UPOZORNĚNÍ:

U spojek s pevně uloženým vypínacím ústrojím došlo k optimalizaci vypínacího kroužku a talířové pružiny, jejímž cílem je zabránit vzniku poškození během přepravy a při manipulaci.

Změna se týká čísel dílů: 3483 a 3488

Obr.č. 1: Nesprávná pozice čepu výsuvného kroužku – čep sklouzl pod membránovou pružinu

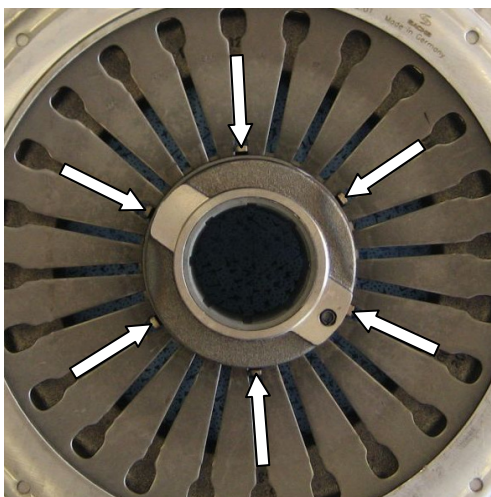
Staré provedení:

Náraz během přepravy nebo při manipulaci mohl způsobit vytlačení vypínacího ústrojí ze středové pozice nutné pro správnou funkci (viz. obr. č. 1).

Na obr. č. 2 je vidět šest vodicích trnů pevného uložení, původního provedení mělo pouze tři.

U spojku SACHS lze v případě opravy montovat starou přítlačnou desku spolu s novým uložením vypínacího ústrojí.
